L. dz. DZP-200/24

Dotyczy: PN-3/24 postępowania w trybie przetargu nieograniczonego na **budowę budynku dydaktyczno-naukowego pn. Collegium Varia i garażu naziemnego wielokondygnacyjnego w formule 'zaprojektuj i wybuduj'**.

W związku z pytaniami dotyczącymi prowadzonego postępowania, Zamawiający, zgodnie z art. 135 ust. 2 ustawy z dnia 11 września 2019 r. Prawo zamówień publicznych (Dz. U. z 2023 r., poz. 1605 ze zm., dalej Ustawa Pzp) udziela odpowiedzi:

Rysunek nr 1
Schemat elektryczny zasilania stacji K-355/E

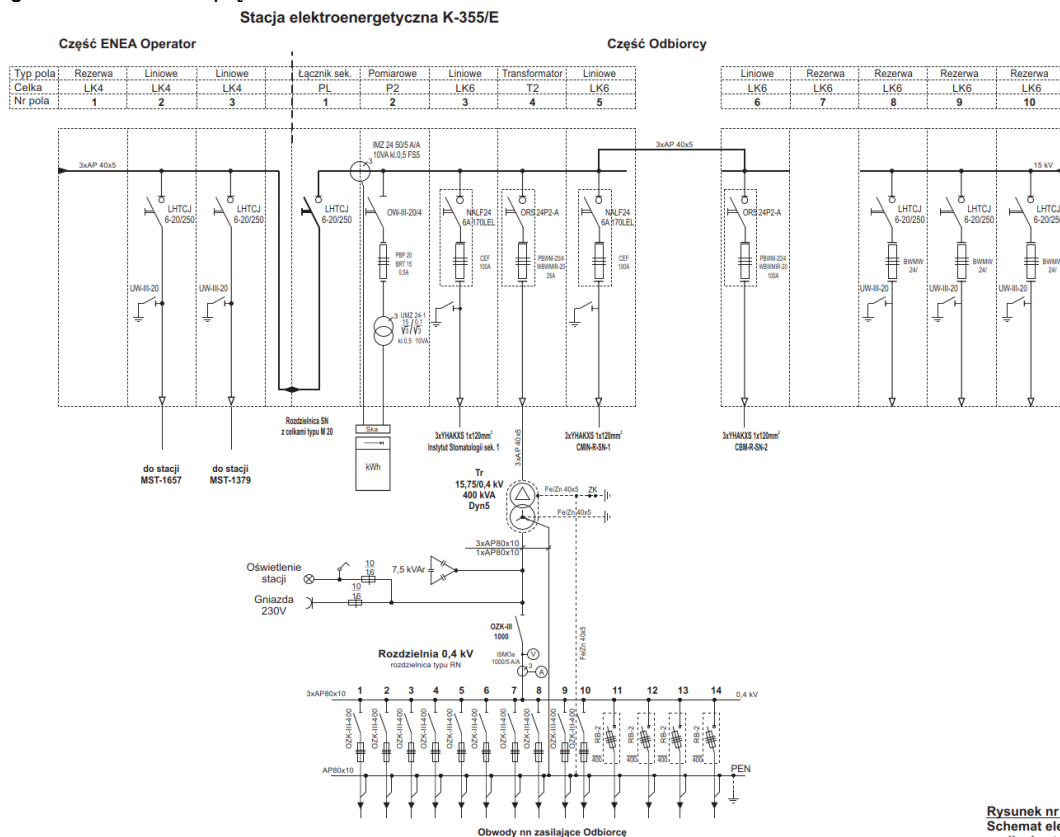
Czy można uzyskać do wglądu schemat istniejącej stacji SN - ENEA - stacja K-355/E

Czy do stacji dochodzą 2 zasilania SN czy jedno (czy stacja jest przelotowa czy końcowa)

Czy w przypadku jeśli do stacji dochodzą 2 zasilania to jedno można uznać za podstawowe a drugie rezerwowe?

Schemat strony SN i nN stacji - jeśli są inni odbiorcy tej stacji - musi być przedstawiony schemat stacji wraz z kablami zasilającymi (SN i nN) oraz ilość układów licznikowych (dla każdego odbiorcy)

Poniżej przedstawiono schemat elektryczny zasilania stacji K-355/E z instrukcji współpracy eksploatacyjno-ruchowej. Dodatkowo, czego nie pokazano na schemacie, z części ENEA Operator zasilony jest budynek Collegium Humanum napięciem SN-15kV.

Patrz schemat wg odpowiedzi na pytanie 13.

Patrz schemat wg odpowiedzi na pytanie 13. Powyższe zasilanie nie będzie stanowiło zasilania rezerwowego.

Patrz schemat wg odpowiedzi na pytanie 13. Typy i przekroje kabli wyprowadzonych ze stacji opisano w zał. nr 1.8 do PFU.
